伊方発電所3号機  
耐震裕度確保に係る取組みについて

平成27年7月  
四国電力株式会社

## 7. 有識者による当社評価内容の妥当性確認

## 有識者検討会における検討内容

図 3-1 評価用質点概要図

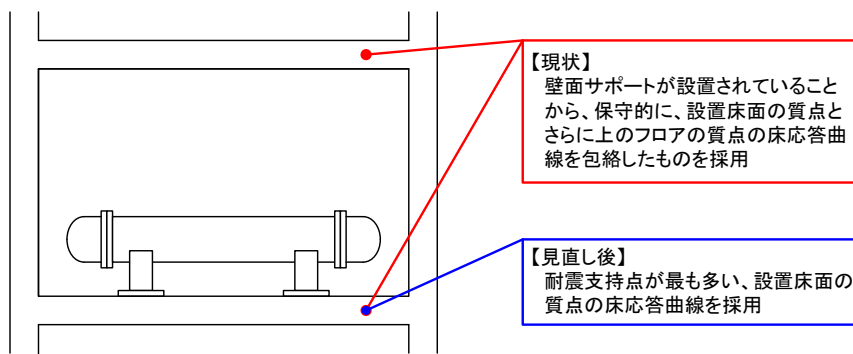
再生熱交換器の実力評価において摩擦係数を0.3として評価していることについて、摩擦係数を小さくとした場合の確認が必要との指摘を受けて、摩擦係数の影響ならびに、摩擦効果が期待出来ないとした場合の評価について検討を実施した。

更なる評価の精緻化として、現状保守的に設定している床応答曲線の評価質点を図 3-1 のとおり、より現実的<sup>\*1</sup>な床応答曲線を用いた評価に見直した。

図 2-1 応力－ひずみ関係

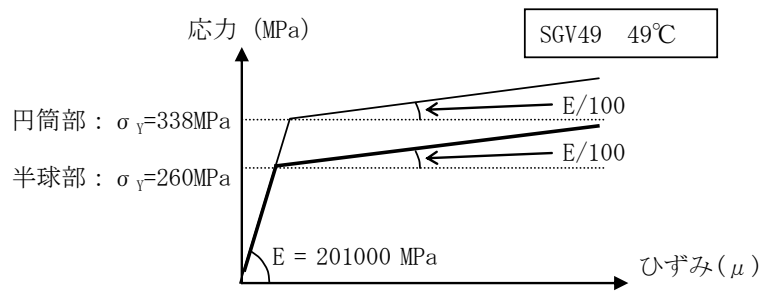
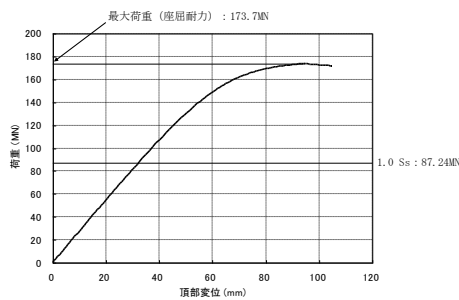
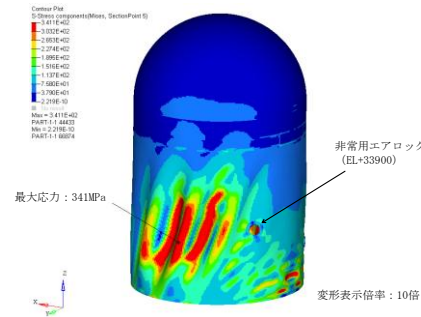
評価に使用する鋼板の材料特性について、ミルシートの平均値を使用することの妥当性について確認すべきとの指摘を受けて、鋼板の材料特性が座屈耐力に与える影響ならびに、実際の材料の使用実績などを踏まえた検討を実施したところ、材料特性については、ミルシート最小値を一律に用いた評価においても座屈耐力の低下は1%程度であり、影響が軽微であることが確認できたこと、および、建設時の記録を基に、ミルシート最小値の鋼板を使用している箇所を特定したところ、座屈モードと重畳する箇所への使用は限定的であることが確認できたこと等から材料特性にミルシート平均値を用いて評価することは妥当であるとの見解を得た。(別添2)

解析に使用する材料特性が座屈耐力に及ぼす影響を確認するため、格納容器円筒部の降伏応力  $\sigma_y$  についてミルシートの最小値を用いた解析を実施した。なお、材料特性以外の解析条件（解析モデル寸法、初期不整条件、荷重条件等）については変更していない。

解析によって得られた頂部変位－荷重関係を図 3-1 に示す。最大荷重（座屈耐力）は 173.7MN であった。また最大荷重時のコンター図を図 3-2 に示すとともに Ss 地震による荷重レベルと解析で得られた座屈耐力の比較結果を表 3-1 に示す。
